MELHORIAS LANTERNAS PL 0716

Novo circuito para todas as lanternas da série PL 0716

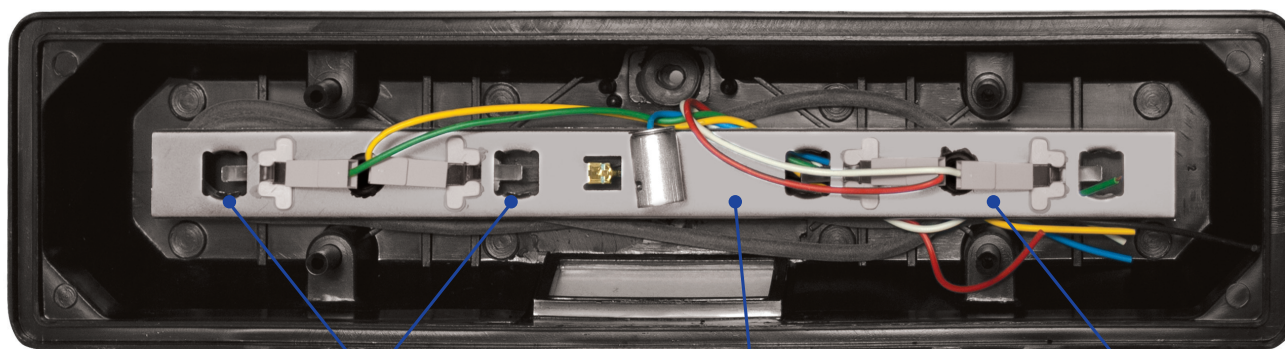
**Maior amortecimento
de vibrações**

**Mais robusto
e resistente**

Novo encaixe de lâmpada.
Não utiliza rabichos e molas.

Suporte mais baixo.
Maior distância entre as
lâmpadas e a lente.

Suporte de nylon e luvas
para proteção do terminal.
